根据消防审图意见：7、11、12、15栋（建施图）核心筒前室穿套导致疏散门开启方向与疏散方向不一致，不符合GB 50096-2011第6.2.5条规定。修改如下图：

7、11、12、15栋核心筒标准层平面详图

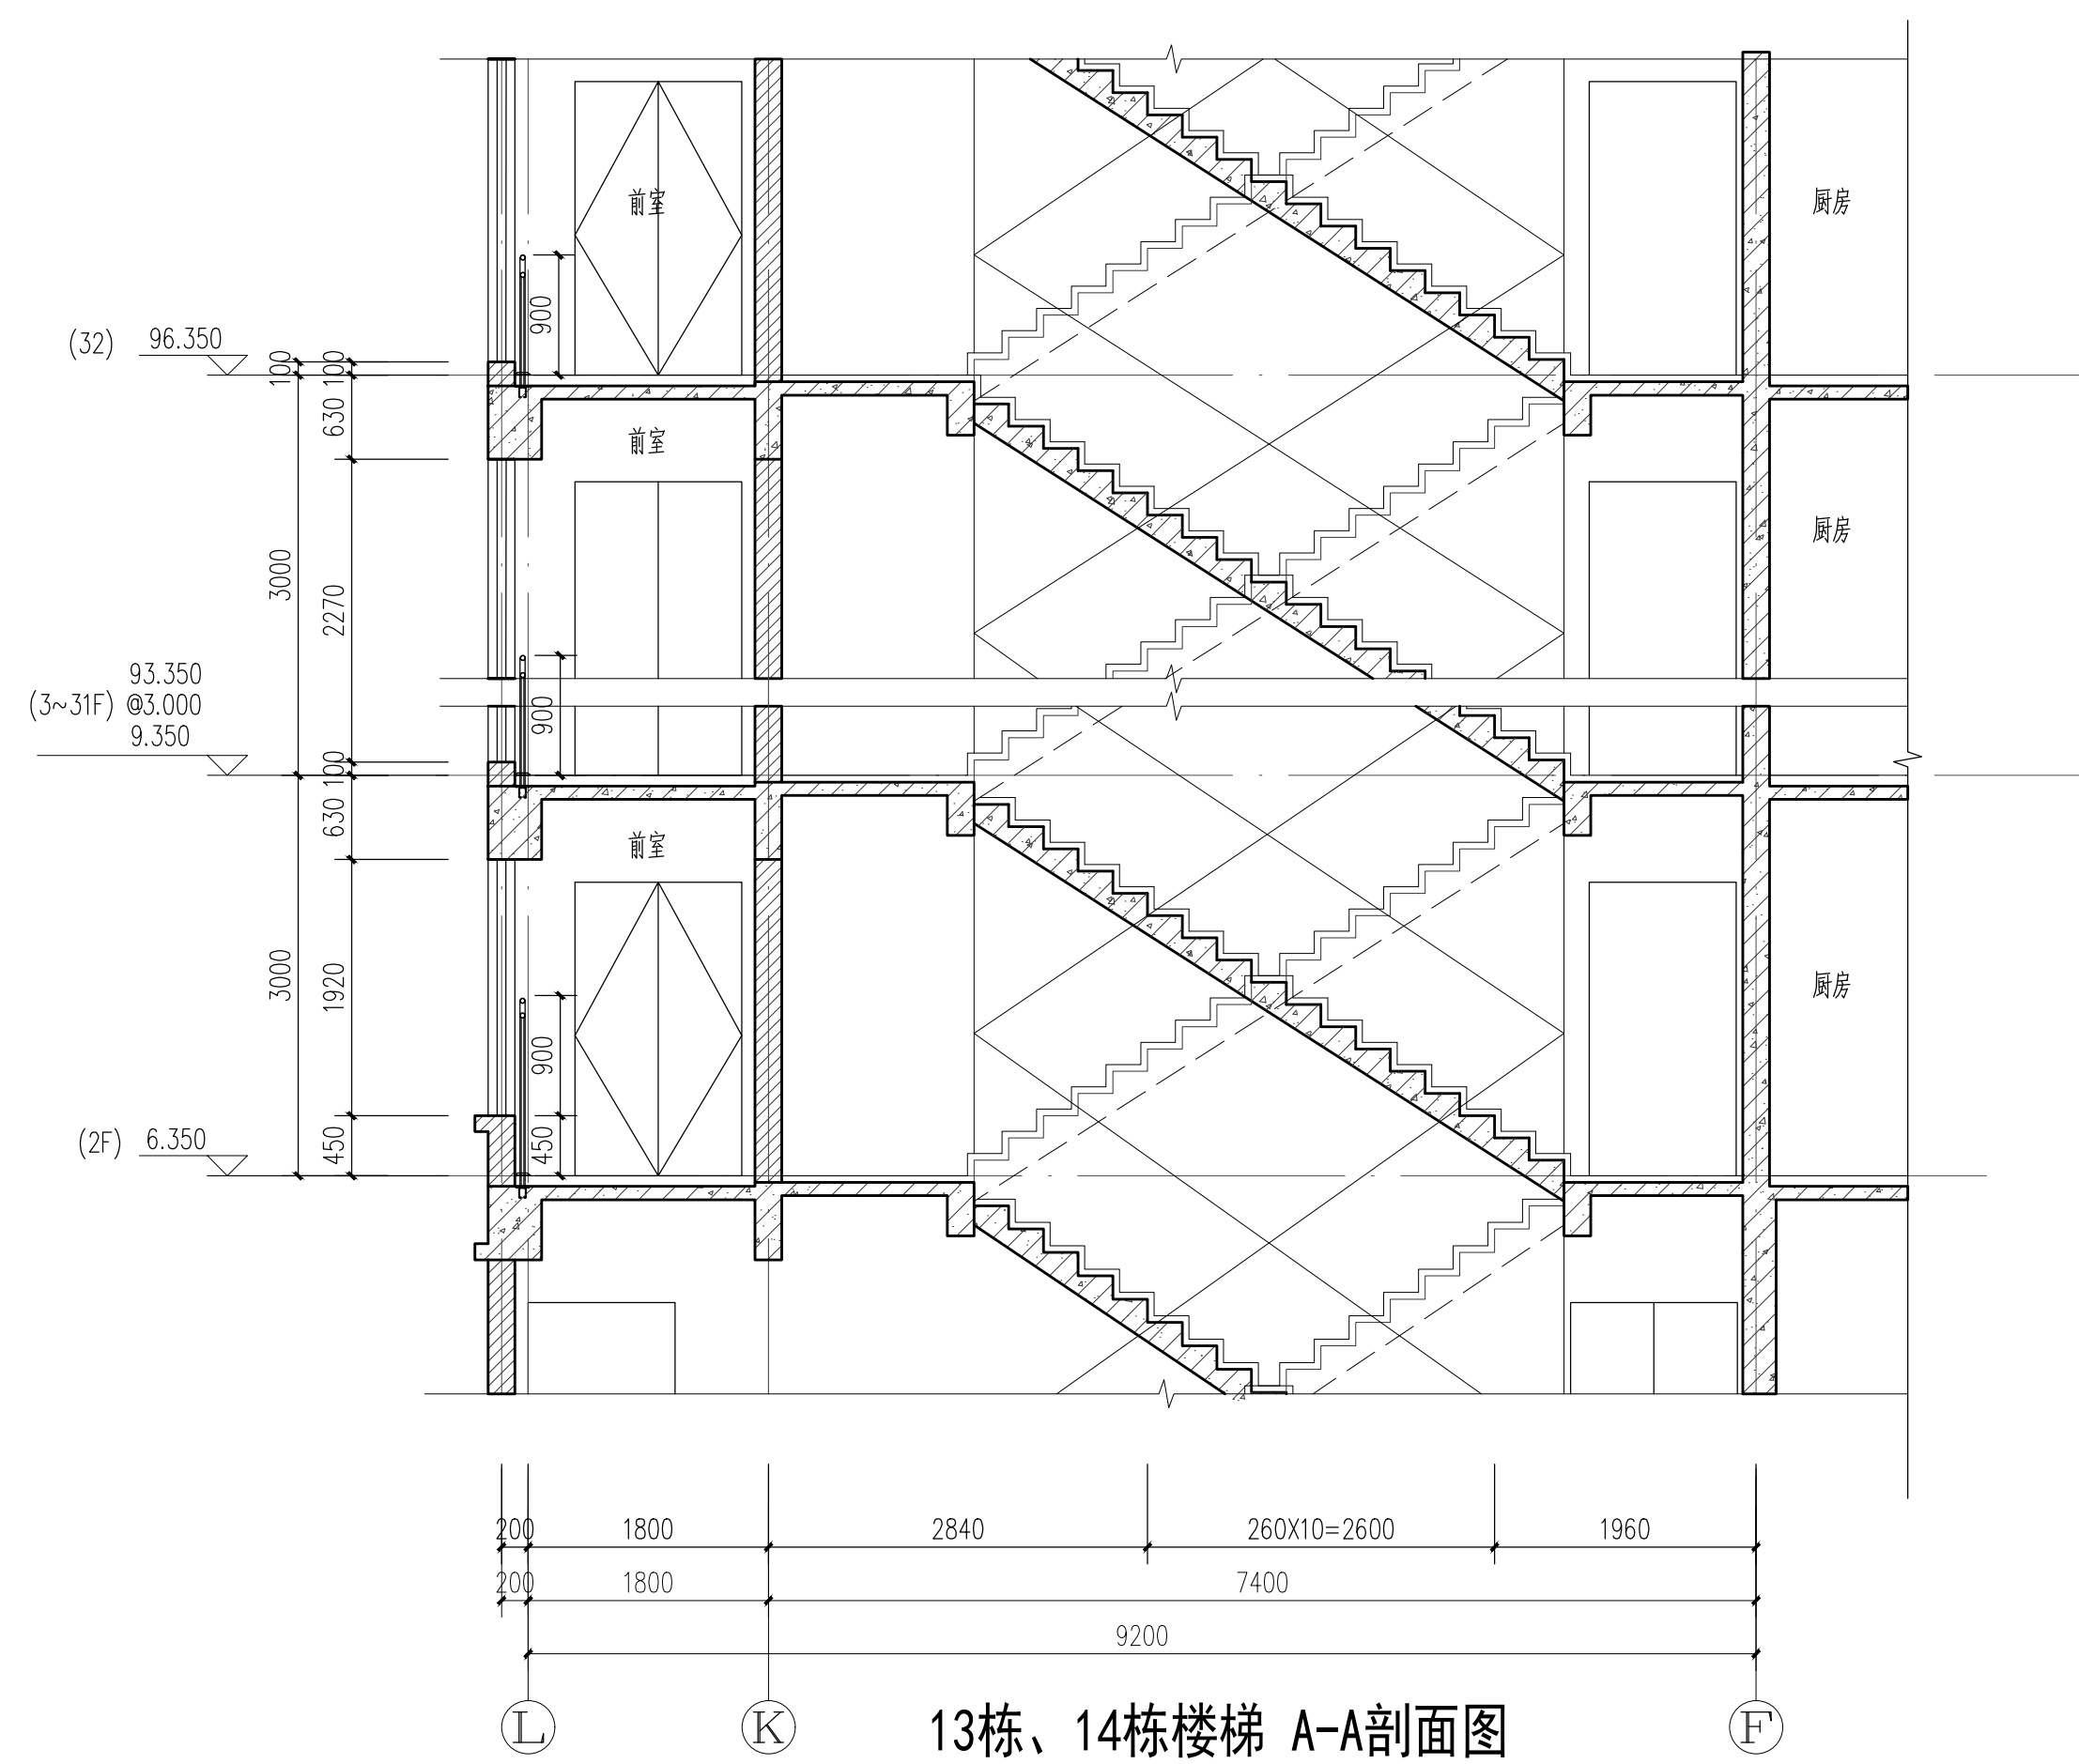
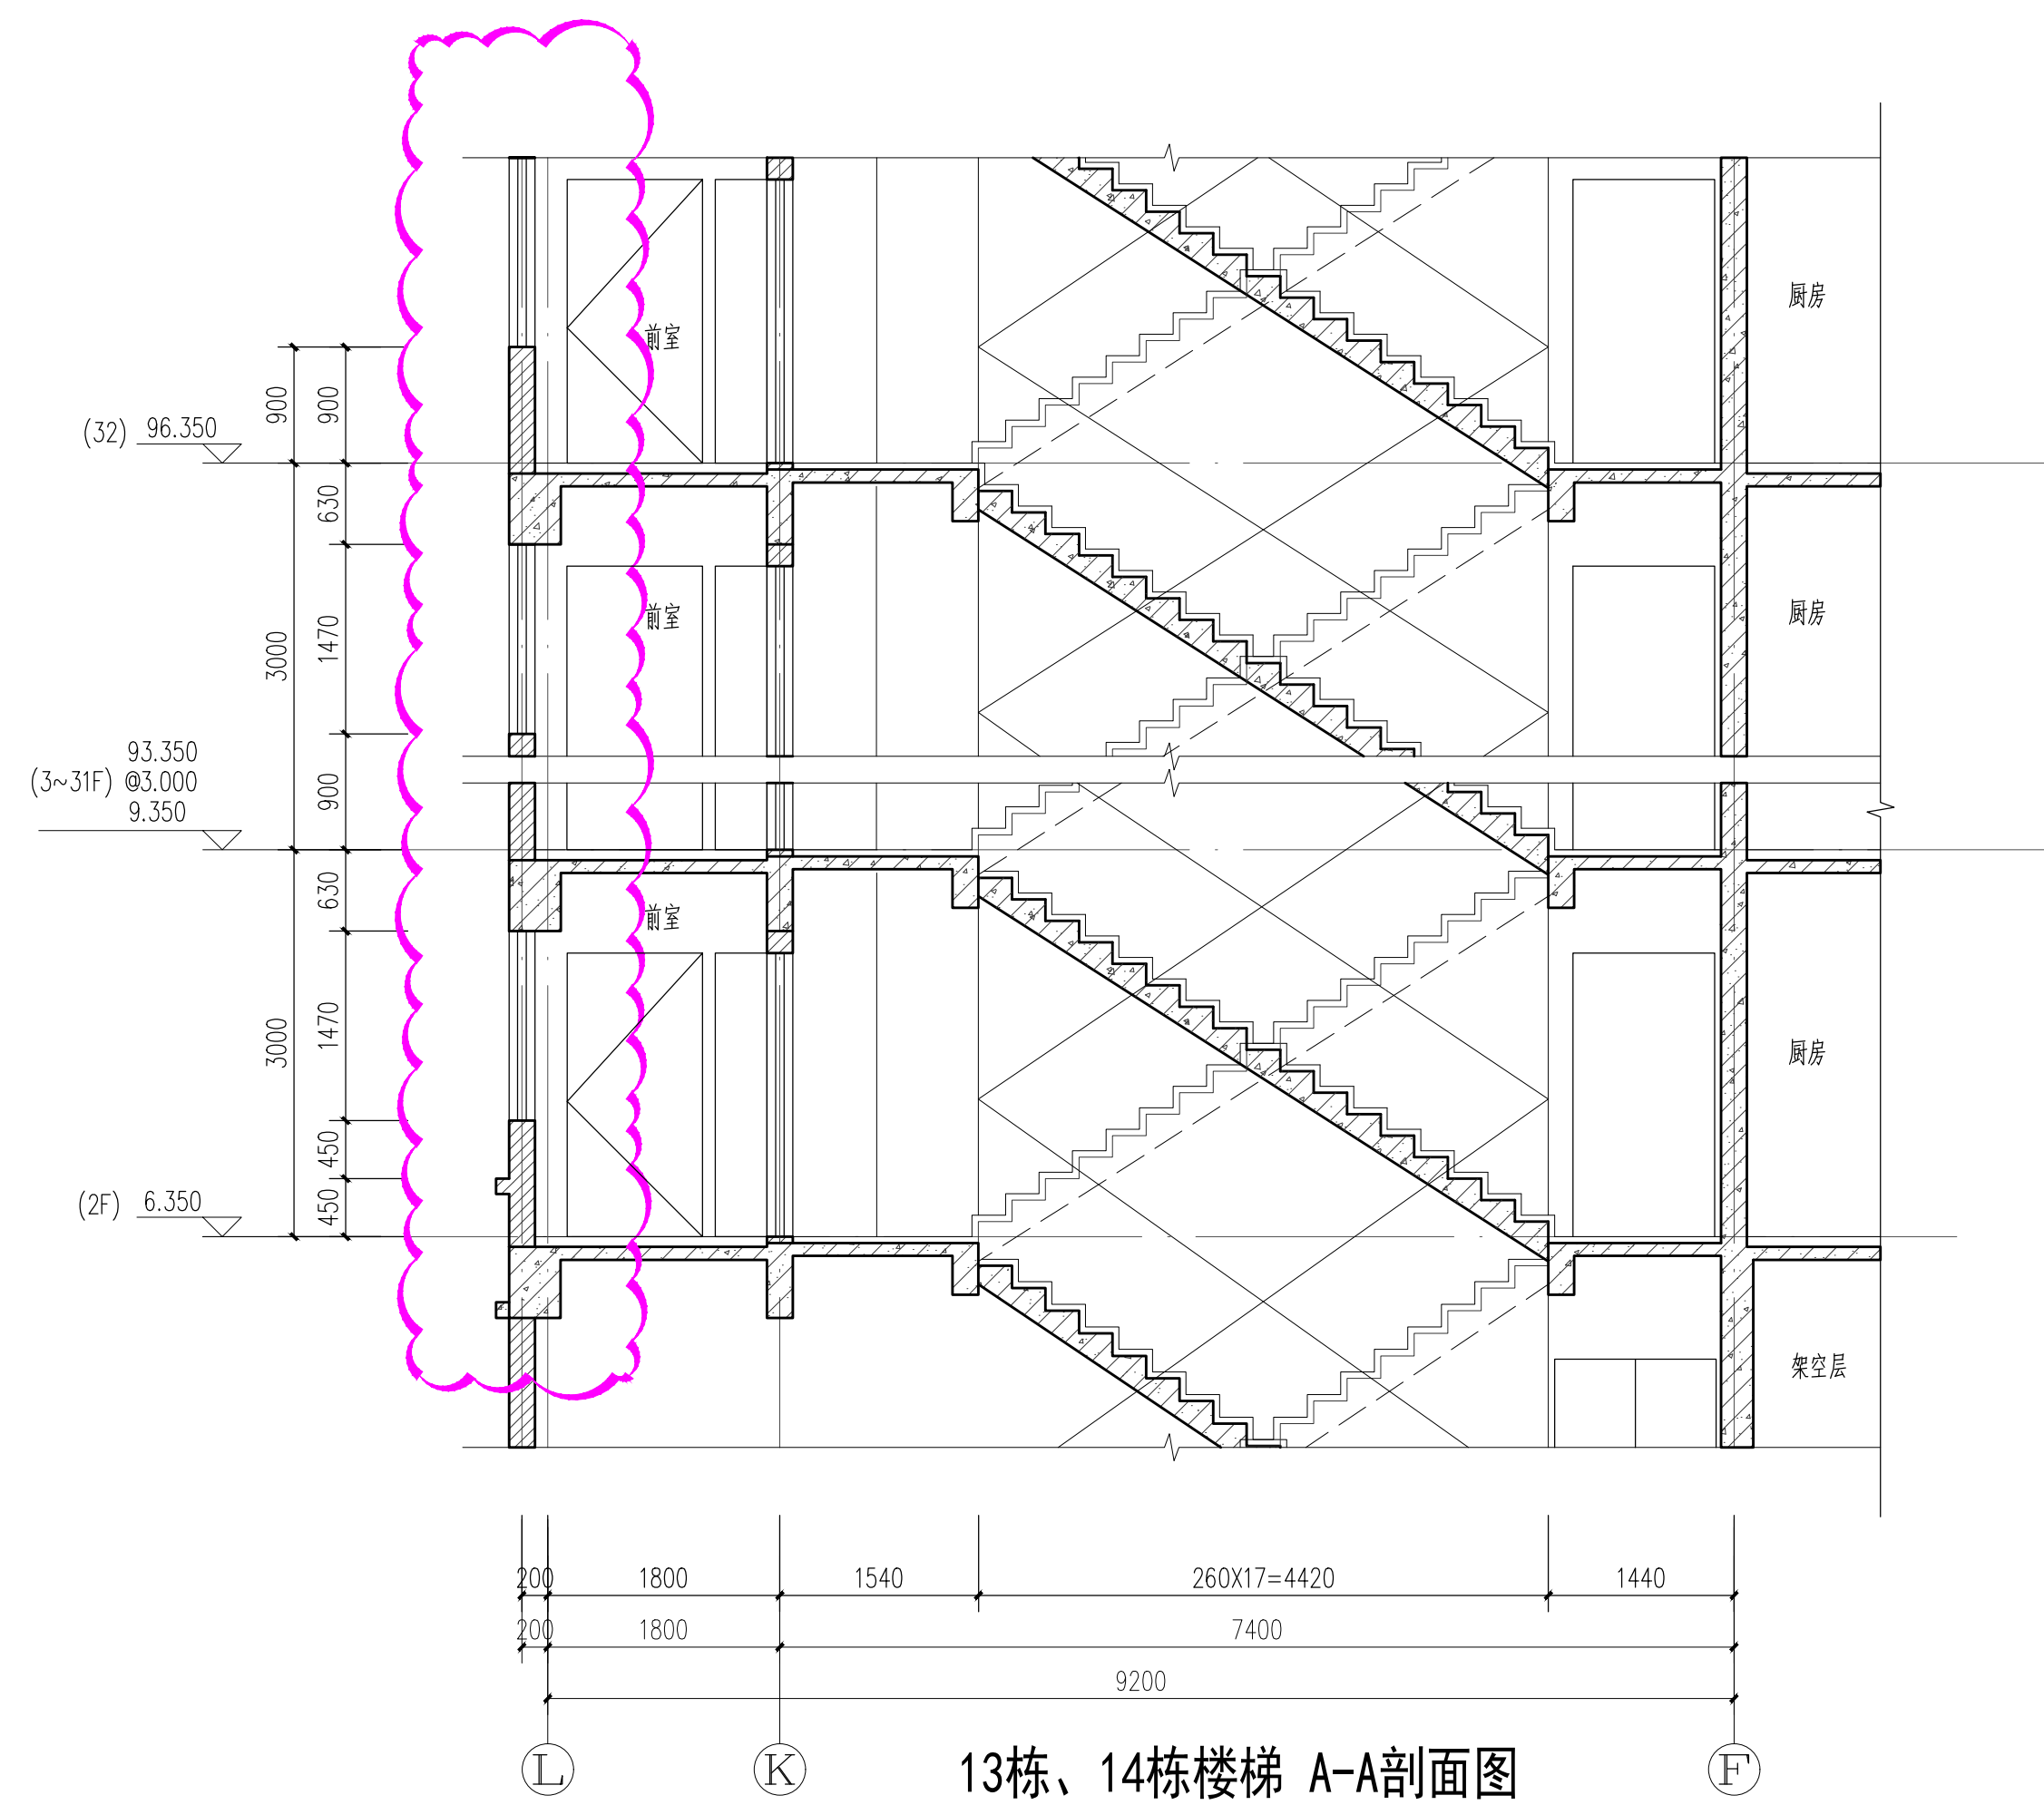
根据消防省图意见：13栋、14栋核心筒的窗的上下层之间的实墙高度小于1.2米，不符合GB 50016-2014（2018年版）第6.2.5条规定。修改如下图：
